## TÁMOGATÓ NYILATKOZAT

### *Sajószentpéter város kerékpárforgalmi hálózati tervéhez*

## SZAKMAI ÉRTÉKELÉS

### *Sajószentpéter város kerékpárforgalmi hálózati tervéhez*

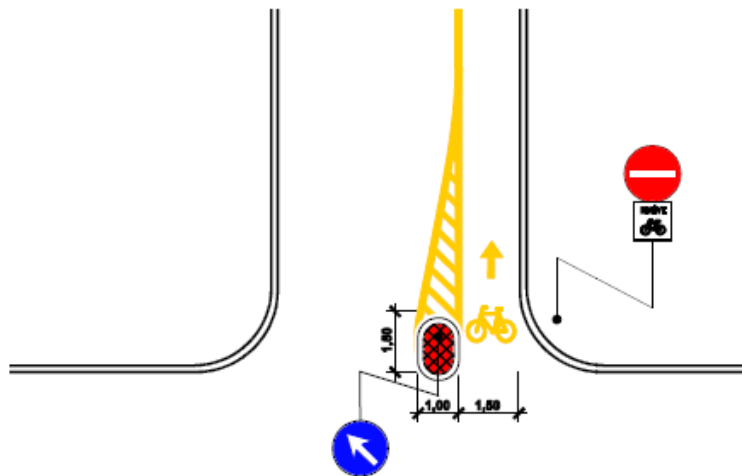
5. A 16. oldalon, a meglévő kerékpárforgalmi hálózat bemutatása fontos hibákat tár föl. Ezt azzal egészítjük ki, hogy a gyalog- és kerékpárút egyoldali kétirányú, tehát nem irányhelyes. Javasoljuk továbbá vizsgálni, hogy a használati szélessége elegendő-e (ez természetesen a gyalogos felületekre is vonatkozik).

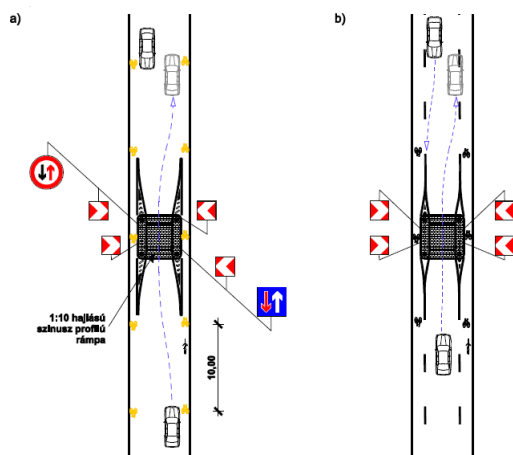
27. Kossuth út, István király út, a lakott terület északi határától a Vörösmarty utcai (2517 jelű országos közút) jelzőlámpás csomópontig: a város fő közlekedési útvonalának, a 26 jelű fkl. út átvezető szakaszának kerékpárosbarát megoldása a számos kötıtséggel nem könnyű feladat. Itt csak az alapelvekre adunk javaslatot, természetesen később, a részlettervezésnél is szívesen segítünk. Északról dél felé haladva mutatjuk be javaslatunkat. (Megemlítjük, hogy még a lakott terület kezdete előtt elválasztó akadály a Borsodchem iparvágány.) A lakott terület kezdetétől a továbbra is a főútvonal nyugati oldalán haladó, egyoldali kétirányú kerékpárforgalom vezetésére megfelelő a párhuzamos István király utca fölhasználása kb. a Hazafias utcáig. Alkalmos helyen, valahol a Madách és a Hazafias utca közötti szakaszon középszigettel elválasztott kerékpáros átvezetés

létesítését javasoljuk. (A legkedvezőbb a Madách utcánál lenne, de itt még lakott területen kívül vagyunk – a határ a Hazafias utcához van közel –, illetve Kazincbarcika felől a felüljárón érkezik a gépjárműforgalom.) Innentől dél felé irányhelyesen, mindkét oldalon, egyirányú kerékpárúton/gyalog- és kerékpárúton vezethető tovább a nyomvonal. A Hazafias utcától a nyugati oldalon jelenleg csak kis szélességű járda vezet tovább, így ezen az oldalon is építeni kell. Az Alacsikai utcától (25129 jelű út) picivel délre, a nyugati oldalon van a KHT-ben említett, a kerékpárforgalom számára jelenlegi állapotában valóban alkalmatlan, átépítendő híd. A keleti oldalon egyszerű, faszerkezetű konzol létesítése vizsgálható. A Kökény utcától a keleti oldal szűkebb, de az irányhelyes vezetés továbbvihető (érdemes vizsgálni, hogy milyen elemmel, pl. a keresztmetszet célszerű átrendezésével jó megoldás lehet a megemelt kerékpársáv). A Deák utcától a gépjárműparkolás rendezésével biztosítható a kerékpárforgalmi nyomvonal számára szükséges szélesség. A 2517 jelű út jelzőlámpás csomópontjához közeledve mindkét oldalon komoly kötöttségek vannak. Dél felé vezető irányban szükség van a csomópont járműosztályozójának igénybe vételére: vagy a forgalom elől elzárt terület fölhasználásával és a keresztmetszet újraosztásával fonódó kerékpársávon, vagy a jobbra kanyarodó sávban vezethető a kerékpárforgalom. A másik forgalmi irányban (a keleti oldalon) az autóbuszmegálló nem feloldható szűkületi szakasz, itt egyirányú elválasztás nélküli gyalog- és kerékpárút jelölhető ki. Itt különösen előnyös az irányhelyes vezetés: a kötöttségek miatt konfliktusmentes megoldás nem lehetséges, irányhelyes vezetésnél azonban a konfliktusok megoszlanak és könnyebben kezelhetők.
